## 2003年5月23日 307 電気装置の不具合

リコール届出日: 平成15年5月22日  
 リコール開始日: 平成15年5月23日

リコール届出番号	外-1022
届出者の氏名又は名称	ブジョー・ジャパン株式会社 代表取締役 リチャード・ジー マレー (製作国: フランス共和国) (製作者名: オートモービルズ ブジョー) (問い合わせ先: 0120-840-240)
不具合部位 (部品名)	電気装置
基準不適合状態にあると認める構造、装置又は性能の状況及びその原因	電気装置において、発電機の出力電源配線の耐熱措置が不適切なため、そのままの状態で使用を続けると、触媒装置からの放射熱により当該配線の被膜が溶損することがあり、最悪の場合、露出した出力電源線が発電機等に接触して短絡し、火花が発生して車両火災に至るおそれがある。
改善措置の内容	全車両、当該配線を点検し、損傷のあるものは新品と交換する。 全車両、当該配線に耐熱スリーブを追加するとともに配線保護の遮熱板を追加する。
不具合件数	0件 (事故の有無 0件)
発見の動機	本国製造工場における検査による。
自動車使用者及び自動車分解整備事業者に周知させるための措置	使用者: ダイレクトメールにて通知する。 自動車分解整備事業者: 日整連発行の機関誌に掲載する。 対策実施済車両: 対策実施済車両には、後面ガラス左下角に外-1022のステッカーを貼付する。

### 不具合発生箇所

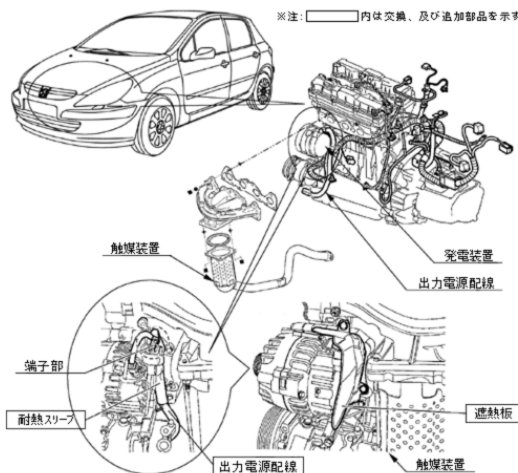
電気装置において、発電機の出力電源配線の耐熱措置が不適切なため、そのままの状態で使用を続けると、触媒装置からの放射熱により当該配線の被膜が溶損することがあり、最悪の場合、露出した出力電源線が発電機等に接触して短絡し、火花が発生して車両火災に至るおそれがある。

全車両、当該配線を点検し、損傷のあるものは新品と交換する。  
全車両、当該配線に耐熱スリーブを追加するとともに配線保護の遮熱板を追加する。

当該配線保護の遮熱板が装着済みであることによって識別する。
